# AMENAGEMENT DU CENTRE-BOURG DE SAINT-JEAN-D'AULPS (74)

## REPONSE A L'AVIS DE LA MRAE AURA DU 24 FEVRIER 2026

AVRIL 2026

# REPONSES DU MAITRE D'OUVRAGE A L'AVIS DE LA MRAE AURA

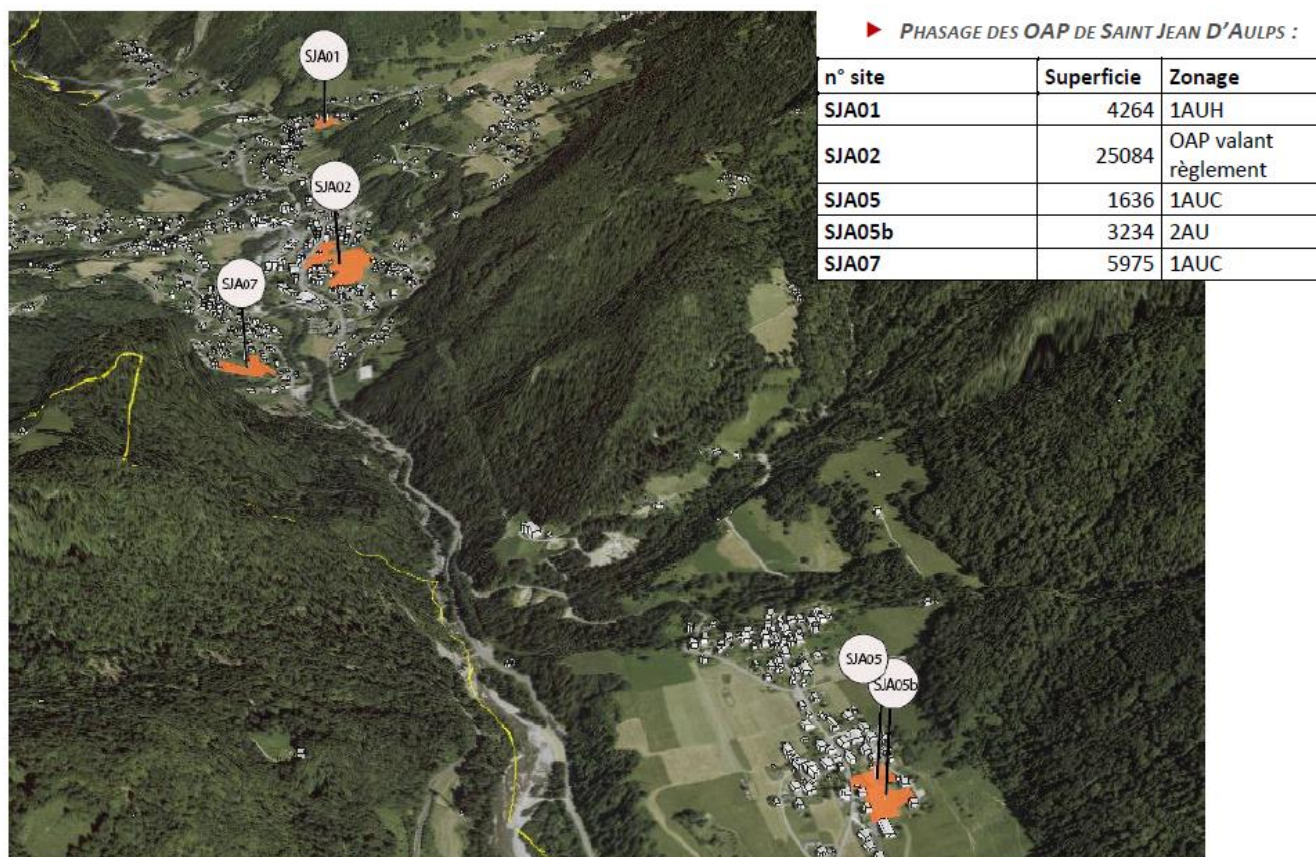
L'Autorité environnementale recommande d'intégrer aux effets cumulés 4 projets situés sur le domaine skiable du Roc d'Enfer sur la commune de Saint Jean d'Aulps et à 2.8 km au sud du projet :

- Projet d'aménagement de pistes de ski dans le secteur des Têtes, ajout de six enneigeurs (domaine skiable de Roc d'Enfer), soumis à étude d'impact par décision du 9 août 2023 ;
- Projet de tyrolienne à virage de 2600 m de long entre les gares amont et aval de la télécabine de la Grande Terche (même domaine skiable), soumis à étude d'impact par décision du 18 décembre 2023 ;
- Projet de régularisation de travaux de création de la piste de ski Chanterelle et travaux de confortement de cette piste (secteur de la Grande Terche), soumis à étude d'impact par décision du 24 mars 2025 ;
- Le projet de création d'un centre de loisirs (bowling, restaurant, karaoké, laser game, salle de jeux et logement du personnel), situé à environ 2,8 km au sud du site, fait actuellement l'objet d'une demande d'examen au cas par cas déposée le 23 janvier 2026 et toujours en cours d'instruction.

Le quatrième projet a, pour sa part, fait l'objet d'une demande d'examen au cas par cas, qui a conclu à l'absence de nécessité de soumettre le projet à une évaluation environnementale. Le formulaire Cerfa indique que le projet n'aura aucune incidence environnementale, précisant notamment l'absence d'impact sur la ressource en eau et sur le bruit, sans toutefois détailler les effets liés à la génération de trafic.

Ce projet a pris place sur un terrain artificiel consistant en une plateforme goudronnée servant à des dépôts de matériels divers ; en conséquence, il n'existe pas d'incidence cumulée vis-à-vis du milieu naturel et de la biodiversité.

Ainsi, au regard des éléments disponibles dans le dossier d'examen au cas par cas, ce projet ne présente pas d'incidences cumulées avec le projet considéré.
